## **Informe Consolidado de Solicitud de Aclaraciones, Rectificaciones y/o Ampliaciones a la Declaración de Impacto Ambiental del Proyecto "Proyecto Solar Fotovoltaico Guanay"**

Nombre del Titular : PSF Guanay SpA  
Nombre del Representante Legal : Hugo Alejandro Tardel  
Dirección : Príncipe de Gales 5921, oficina 1602

El presente Informe Consolidado de Solicitud de Aclaraciones, Rectificaciones o Ampliaciones a la Declaración de Impacto Ambiental del proyecto "Proyecto Solar Fotovoltaico Guanay", contiene las observaciones generadas en virtud de la revisión de la Adenda.

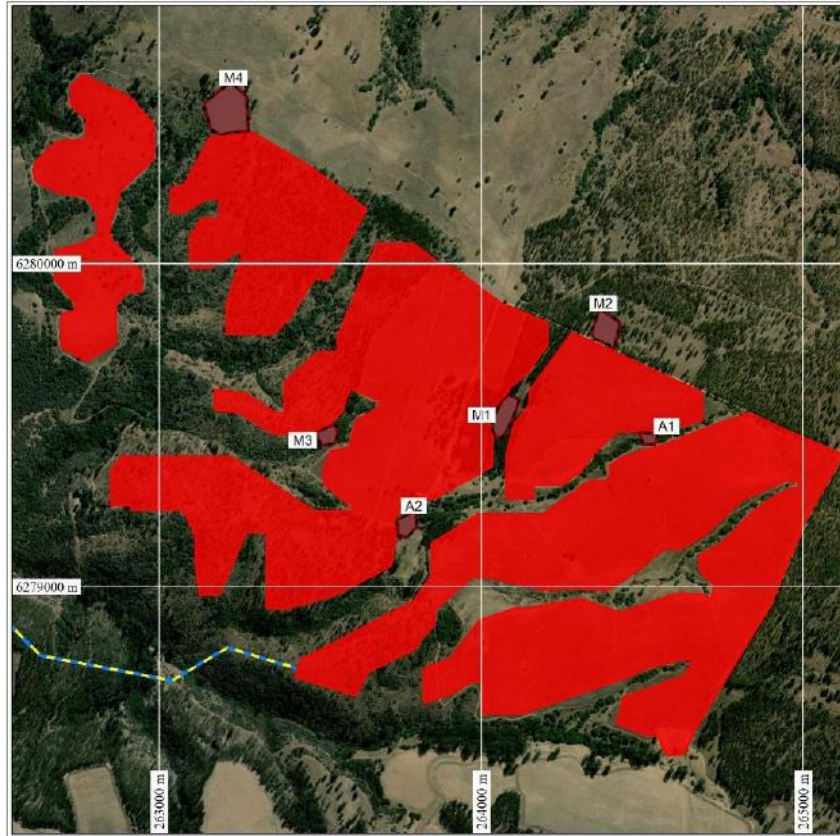
- f) Corregir el efecto del proyecto sobre los mamíferos, utilizando la guía SEA, Criterio de Evaluación en el SEIA: Evaluación de Impactos por Ruido sobre Fauna Nativa, actualizada a la cual se accede mediante el siguiente enlace:

Verificar también lo referente a anfibios ya que la versión actualizada también varia de los umbrales utilizados en el Anexo N°3.2 de la DIA.

Fuente: DIA, Anexo 4.2A, tabla figura 12.

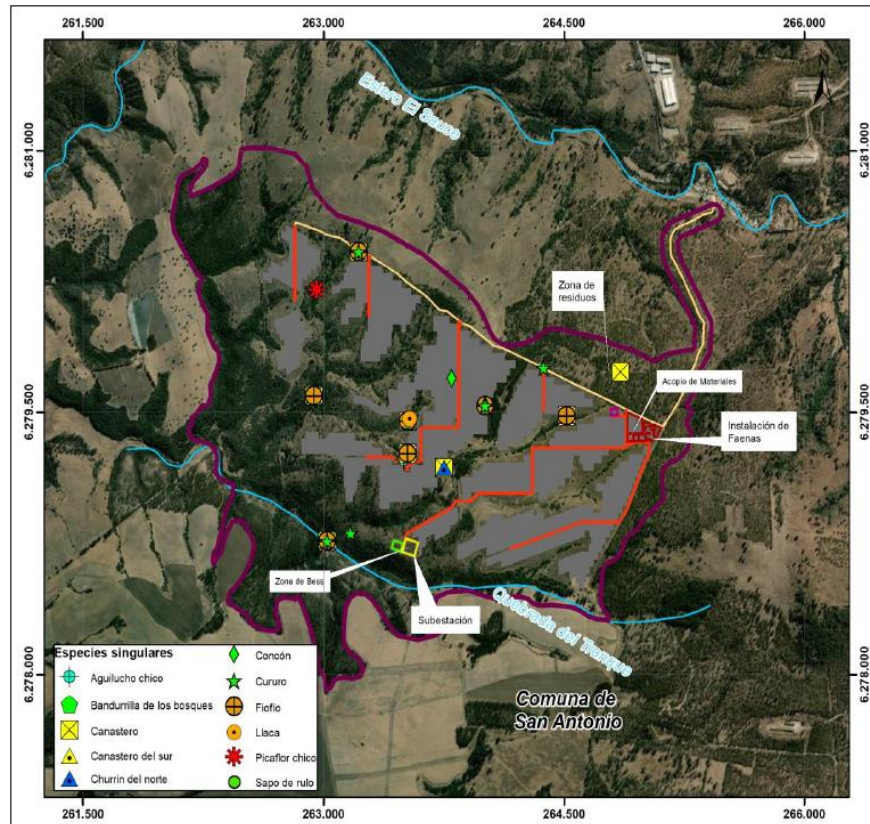
Lo cual no recoge toda la diversidad de taxas reconocidos en el Anexo 4.2A, Línea de Base Fauna Vertebrada y que se puede observar en la siguiente figura extraída de dicho anexo:

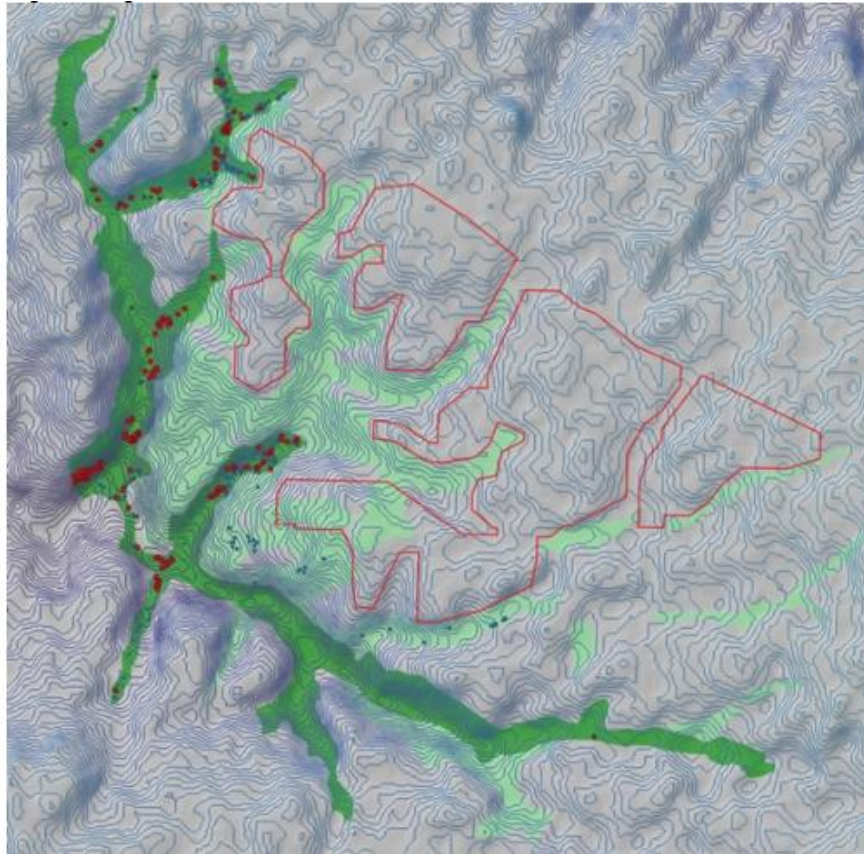
- c) Respecto de la clasificación de los tipos vegetacionales en el área de influencia (AI) del proyecto y su delimitación representada en la Carta de Ocupación de Tierras (COT), se considera que no está adecuadamente justificada, por las siguientes razones:

-No se entrega toda la información de las campañas en terreno antes mencionadas, por lo que no es posible corroborar la veracidad de la información. Se solicita ampliar la información anterior.

-Mediante fotointerpretación se puede observar que los límites del Bosque Nativo de Preservación y del Bosque Nativo colindante no están basados en la extensión natural de las formaciones y no son consistentes con la justificación presentada en el punto 4.4. Tipos Vegetacionales del Anexo 4.1, donde el titular afirma que los bosques de *Schinus latifolius* y

Por lo tanto, se solicita al titular justificar adecuadamente los tipos vegetacionales en el AI del proyecto y su delimitación, tomando en cuenta las observaciones anteriormente mencionadas.

Fuente: Figura 2 Corporación Nacional Forestal Ordinario N° 294/2024

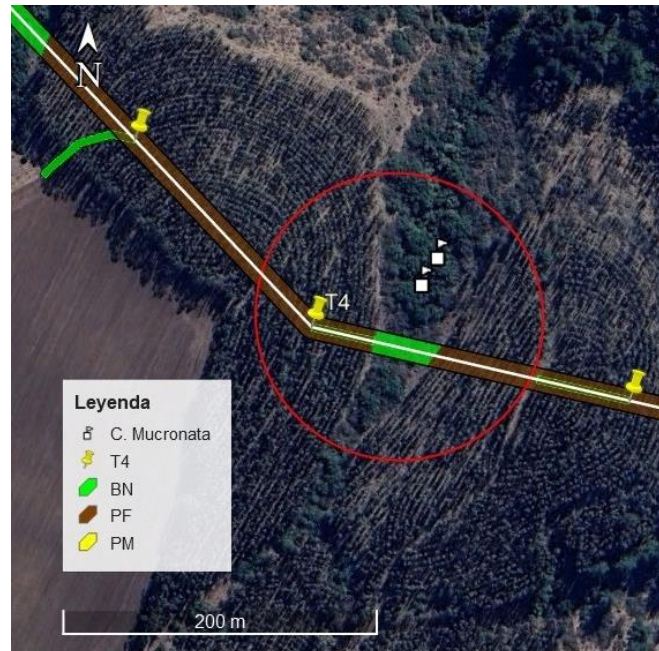
- c) Respecto de la zona de “Bosque mixto”, mediante fotointerpretación, y según lo observado en terreno, existen zonas caracterizadas como plantación forestal, donde existe una mayor predominancia de bosque nativo. Se solicita aumentar el esfuerzo de muestreo, en especial en la zona dentro del círculo amarillo en la siguiente figura.

Respecto de estas inconsistencias, se solicita aclarar, y en general aumentar el esfuerzo de muestreo tanto en las áreas de intervención, como en el área de influencia, de manera que se minimicen los errores de clasificación.

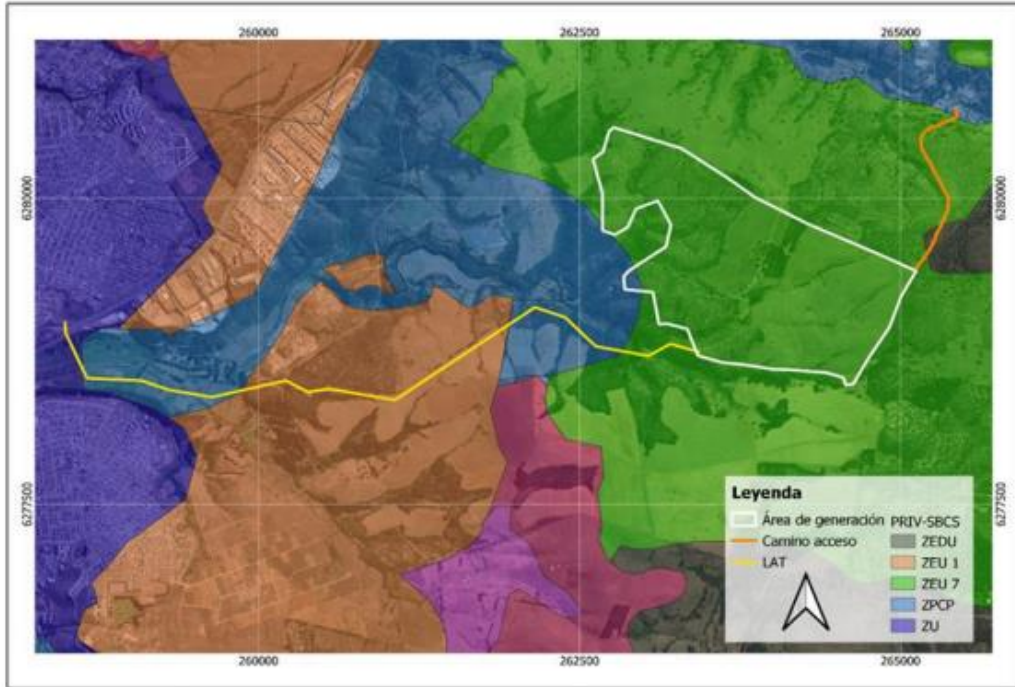
estará conformada por la Ruta G-960, calle Luis Cruz Martínez (continuación de la Ruta G-960), Pje. Cantarrana y camino de servidumbre privada, vías que según lo señalado en el artículo 2.3.3 de la O.G.U.C. en su párrafo pertinente establece que: “Con todo, los pasajes no podrán considerarse como acceso para los usos de suelo de infraestructura, actividades productivas, equipamiento y residencial, con excepción del destino de vivienda. En este último caso los pasajes no podrán servir de acceso exclusivo a viviendas que excedan los dos pisos de altura más mansarda.”, de acuerdo a esto, se solicita al titular asegurar que a lo menos en todo su recorrido la ruta de acceso al parque fotovoltaico cuente con la condición de “vía local” y características de diseño señaladas en el artículo 2.3.2 de la O.G.U.C.

122. En cuanto a lo señalado en el punto 1.3.2. Uso de suelo, se aclara al titular que el artículo 2.1.29 de la Ordenanza General de Urbanismo y Construcción, hace referencia en específico al tipo de uso de infraestructura. En el caso del área al suroeste del predio, su tipo de uso corresponde a una Zona de Protección por Cauces Naturales y Valor Paisajístico (ZPCP), que según el Plan Regulador Intercomunal de Valparaíso - Satélite Borde Costero Sur (PRIVSBCS), son territorios que conforman cauces de esteros y quebradas que requieren de la conservación de flora y fauna propias del lugar, solo permitiéndose los usos de: Forestación nativa o introducida, previa consulta a la Corporación Nacional Forestal; paseos públicos, libres de construcciones y Áreas Verdes. Se solicita al titular rectificar información de acuerdo con lo mencionado anteriormente.
